Územní studie „Lokalita Z8 Čankovice“ - vyjádření

Vyjádření k projektové dokumentaci ve fázi územní studie.

Stanovisko Odboru životního prostředí k projektové dokumentaci na akci: Územní studie - Lokalita Z8 Čankovice, k.ú. Čankovice“

k záměru: „**Lokalita Z8 Čankovice**“ v k.ú. Čankovice
pro investora (pořizovatele): MěÚ Chrudim, Odbor územního plánování a regionálního rozvoje
pro účely: územní studie
k předkládanému materiálu (projekt. dokumentaci) v rozsahu: 1x Studie z 9/2016 (dále i „PD“)

Orientační snímek polohy plynárenského zařízení v měřítku 1 : 15000

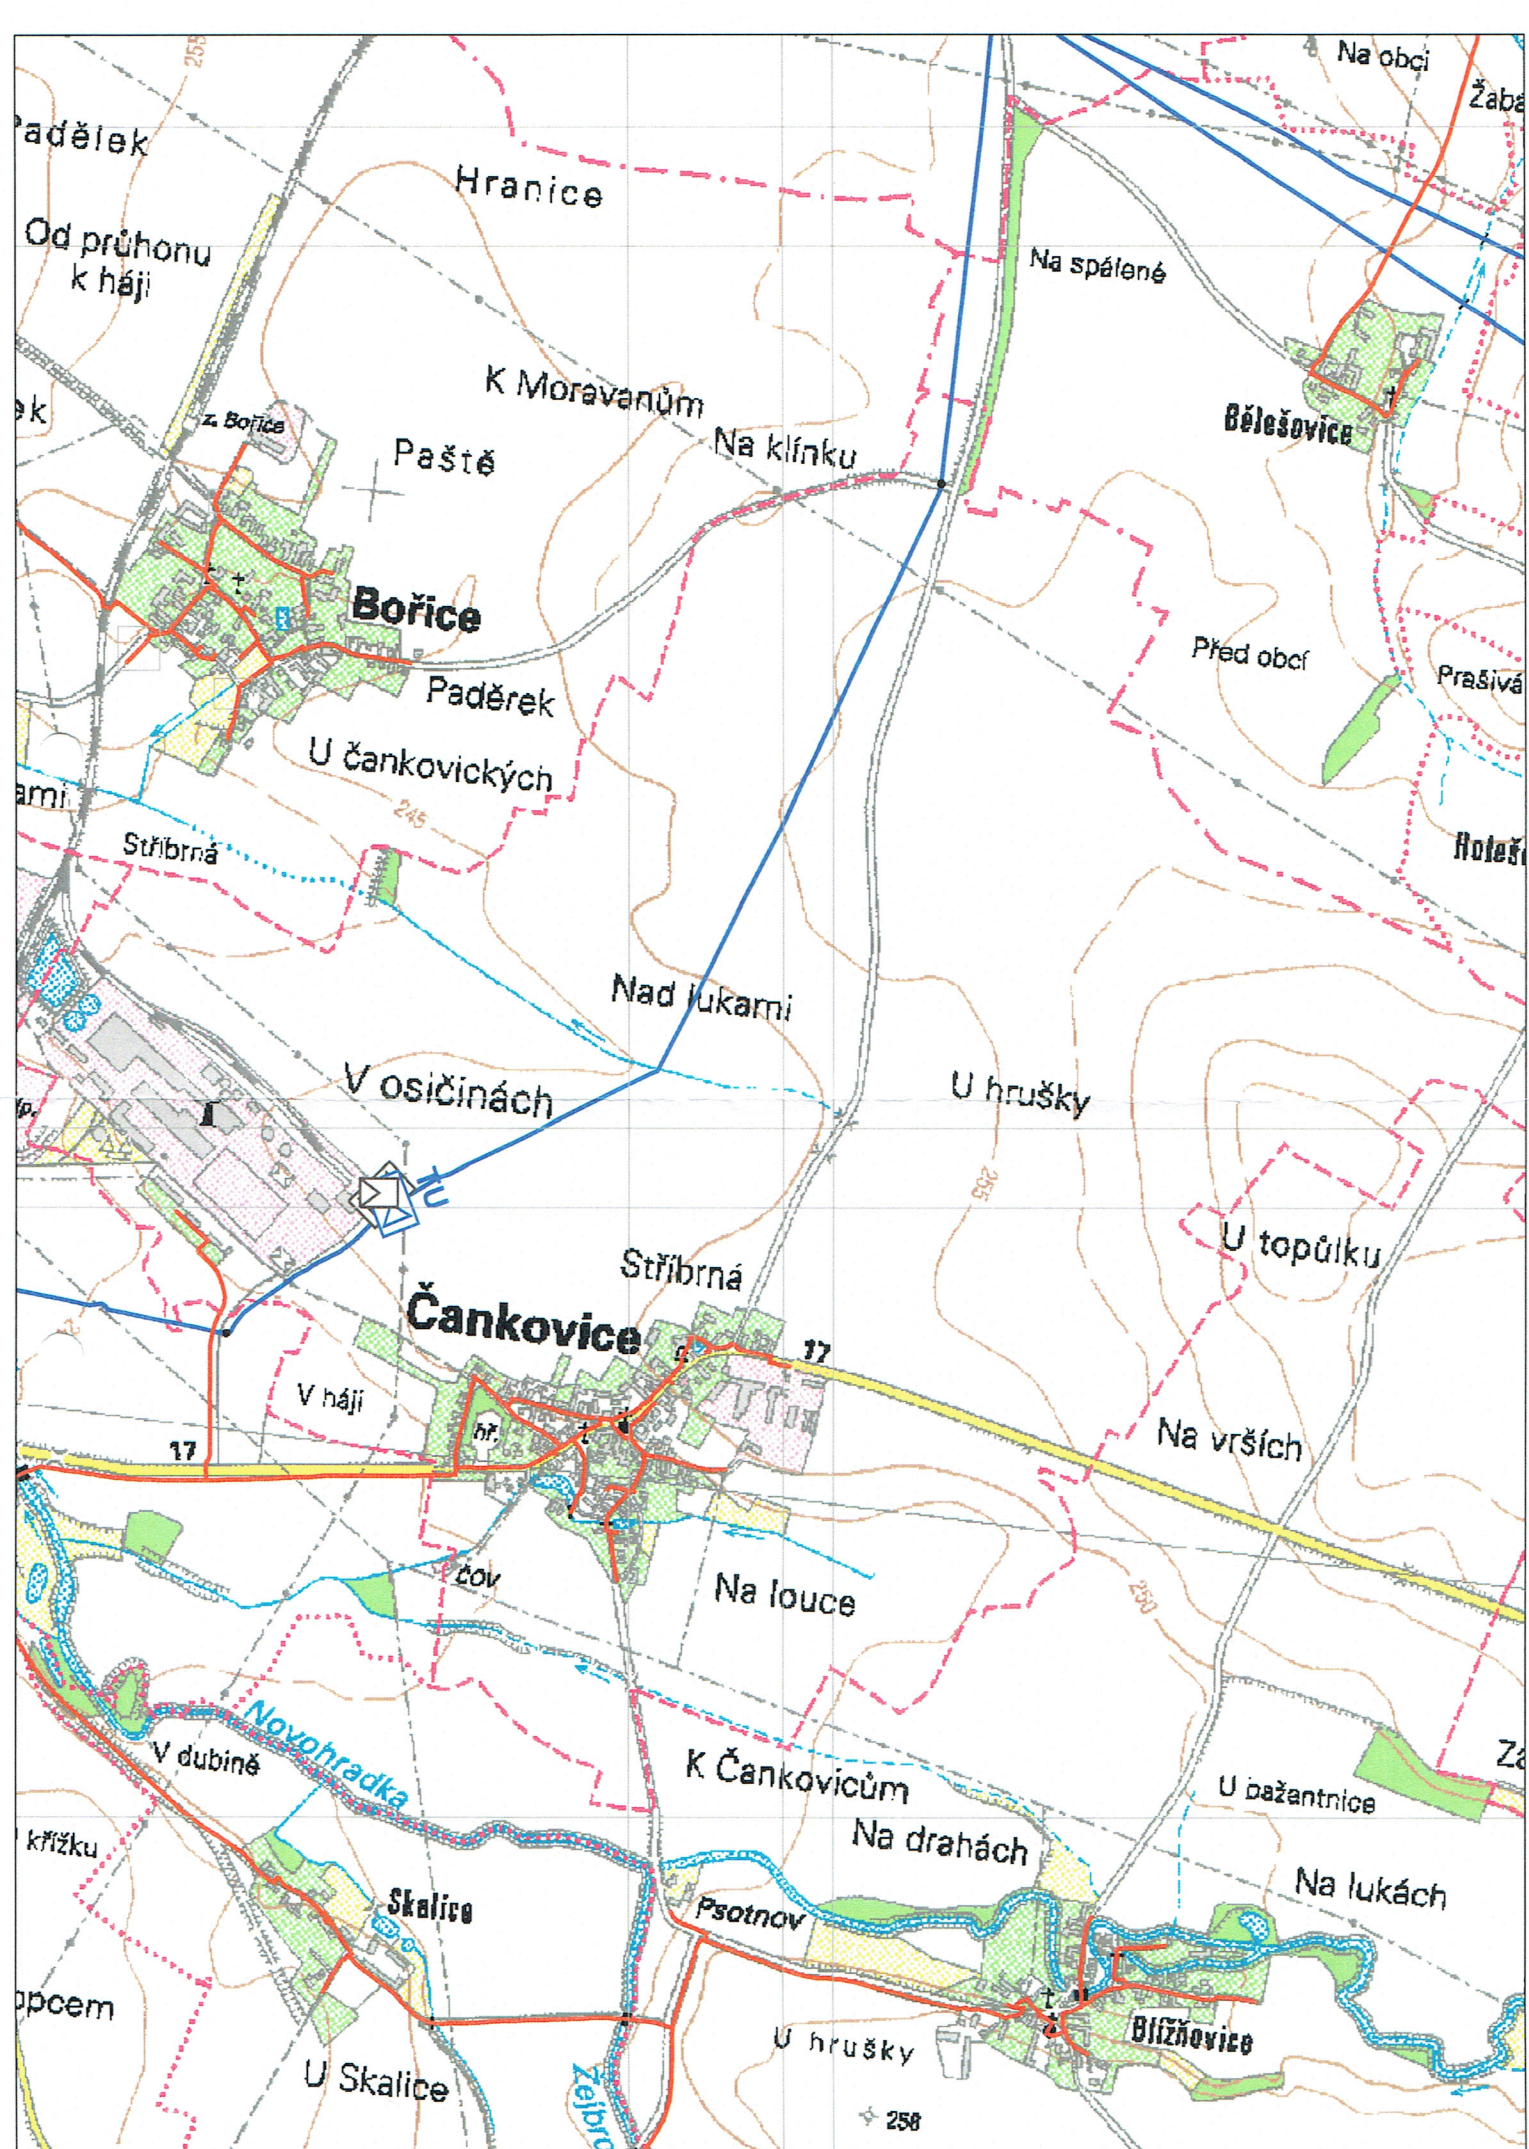
Obec je plynofikována STL plynovodem z VTL regulační stanice Hrochův Týnec 2000/2/1. Obcí prochází VTL plynovod. Tato plynárenská zařízení, včetně jejich příslušenství, jsou součástí distribuční soustavy plynu. V územní studii požadujeme:

1. respektovat stávající plynárenská zařízení včetně jejich ochranných a bezpečnostních pásem v souladu se zákonem č. 458/2000 Sb., ve znění pozdějších předpisů, energetickým zákonem.

2. zakreslit plynárenská zařízení v aktuálním stavu v detailech části ÚS.

Za předpokladu, že v lokalitě Z8 Čankovice bude pouze 1 odběratel, souhlasíme se stanoviskem v textové části územní studie bod 2.8.2 Zásobování plynem.

V případě, že budou v lokalitě Z8 dva a více odběratelů, bude nutné vyvolat další jednání s GasNet, s.r.o. (nebude pouze jedna průmyslová regulační stanice).
